Por este medio, se hace entrega de la respuesta a la Nota DEIA-DEEIA-AC-0010-1701-2025, correspondiente a la solicitud de primera información aclaratoria al Estudio de Impacto Ambiental Categoría II, titulado: ***Diseño y construcción de la ampliación y mejoras a la planta potabilizadora de Mendoza, La Chorrera, Panamá Oeste/Puente sobre el río Caño Quebrado***, a desarrollarse en los corregimientos de Herrera y Mendoza, Distrito de La Chorrera, provincia de Panamá Oeste promovido por la Autoridad del Canal de Panamá, con expediente **DEIA- II-F-085-2024**.

## RESPUESTA ACLARATORIA

**DEIA-DEEIA-AC-0010-1701-2025**

**“DISEÑO Y CONSTRUCCIÓN DE AMPLIACIÓN Y MEJORAS A LA  
PLANTA POTABILIZADORA DE MENDOZA, LA CHORRERA,  
PANAMÁ OESTE/PUENTE SOBRE EL RÍO CAÑO QUEBRADO”**

Figura No. 1. Vía a utilizar para el transporte de materiales y equipos (Trapichito-Mendoza)

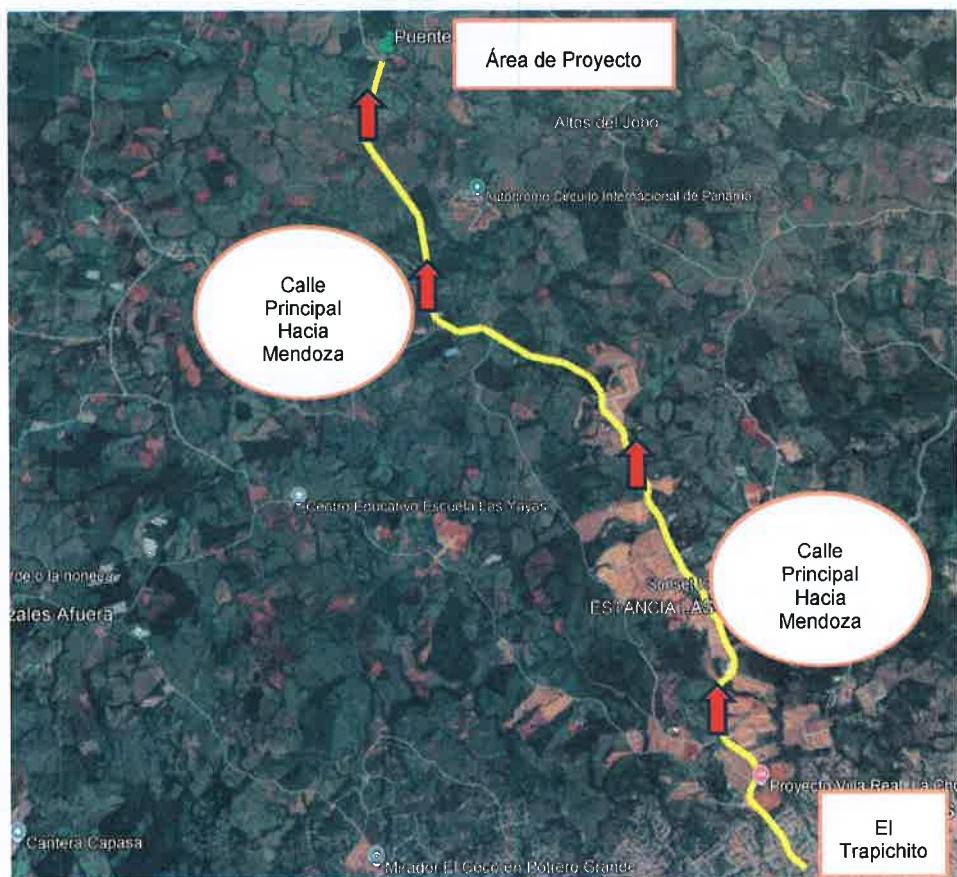
- “En el estudio no se especifican las vías que serán utilizadas para el transporte de materiales y equipos, de darse alguna afectación en las vías que utilicen la empresa debe dejarlas tal y como estaban o en mejor estado (regirse por el Manual de Especificaciones Técnicas Generales para la construcción y Rehabilitación de Carreteras y Puentes, editado por el Ministerio de Obras Públicas (MOP) de la República de Panamá 2002).

**RESPUESTA:** La vía que será utilizada para el transporte de materiales y equipos es la carretera El Trapichito-Mendoza.

En la siguiente figura No.1, se puede visualizar la vía que será utilizada para el transporte de materiales y equipos

Figura No.2 Colocación de escollera colchón reno.

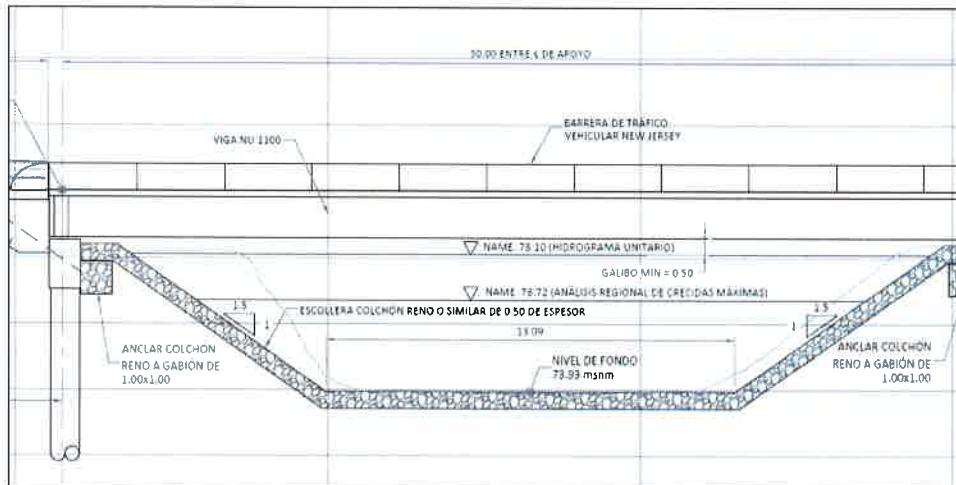
- **Presentar las técnicas de ingeniería que se utilizarán para el control de erosión y sedimentos.**

RESPUESTA: Las técnicas que se utilizarán para el control de erosión es la protección del talud con Escollera Colchón Reno o similar de 0.50 metros de espesor y Gaviones de sección 1.00 x 1.00 metros.

En la figura No.1, que corresponde al plano del Diseño Final del Puente: 4688-0010-S-5000-PL-F-0004-02, se evidencia como se colocará la escollera colchón reno.

Figura No.4. Planta de la protección del cauce

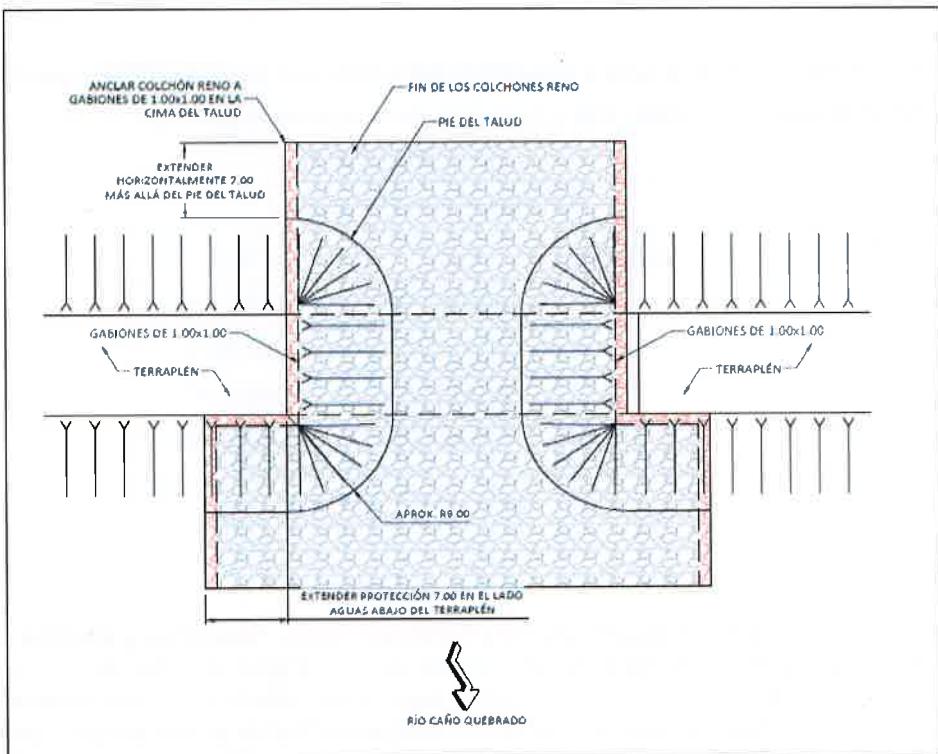
**a. Indicar cuáles son las obras que serán efectuadas para proteger el cauce del río.**

Las obras que serán efectuadas para proteger el cauce del río serán un sistema de protección flexible tipo Colchón Reno.

Tomando en cuenta la velocidad del flujo del Río Caño Quebrado, se hace necesario proteger los taludes del terraplén y de los estribos para prevenir la socavación. En general, los sistemas de protección se pueden clasificar en rígidos (pavimentos) y flexibles (pedraplens, colchones reno, etc.).

Por lo tanto, se ha optado por una solución flexible en vez del zampeado rígido típicamente empleado, ya que los sistemas de protección flexibles ofrecen un mejor comportamiento ante velocidades de flujo alta. Los sistemas rígidos fallan una vez que la base del suelo se socava, mientras que los sistemas flexibles pueden reacomodarse y continuar funcionando.

Figura. No.5. Área total del cauce a proteger

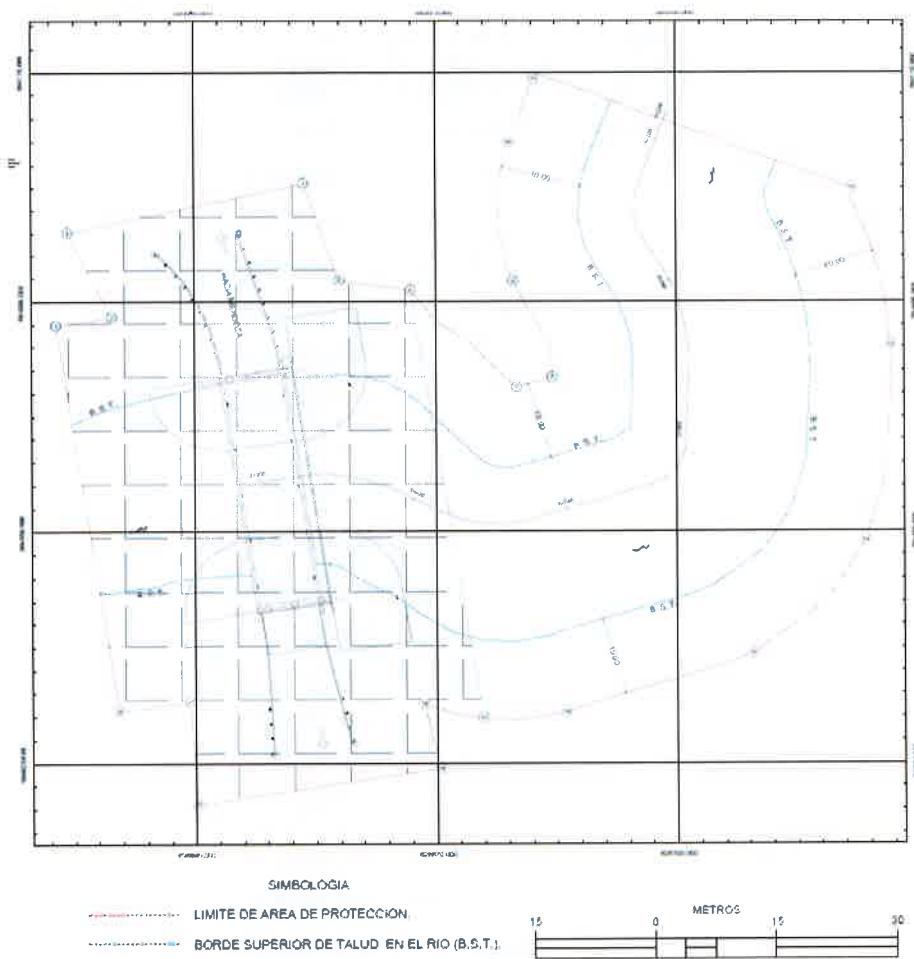
**c. Presentar las coordenadas del área total del cauce a proteger, tipo de material a utilizar e indicar de dónde será obtenido. En caso de que el mismo se ubique fuera del área del proyecto, se deberá presentar Registro(s) Público(s) de otras fincas, autorizaciones y copia de la cédula del dueño; ambos documentos debidamente notariados. En caso de que el dueño sea persona jurídica, deberá presentar Registro Público de la Sociedad y aportar coordenadas UTM de ubicación con DATUM de referencia e indicar si el mismo posee Instrumento de Gestión Ambiental aprobada para dicha actividad.**

El área total del cauce a proteger corresponde a 6,558.61 m<sup>2</sup>.

Área total del cauce a Proteger		
Punto	Norte	Este
1	994,077.015	626,622.783
2	994,078.087	626,629.733
3	994,089.181	626,624.245
4	994,095.743	626,653.590
5	994,082.825	626,658.003
6	994,081.601	626,666.898
7	994,068.930	626,680.088
8	994,070.216	626,684.515
9	994,082.793	626,679.693
10	994,101.012	626,679.235
11	994,109.223	626,682.351
12	994,095.008	626,721.879
13	994,074.463	626,726.535
14	994,048.915	626,723.429
15	994,034.284	626,709.377
16	994,026.686	626,686.181
17	994,025.940	626,675.834
18	994,027.711	626,668.460
19	994,019.425	626,670.520
20	994,014.748	626,640.166
21	994,028.119	626,639.332
22	994,026.810	626,630.523
Área total: 6,558.61 m <sup>2</sup> .
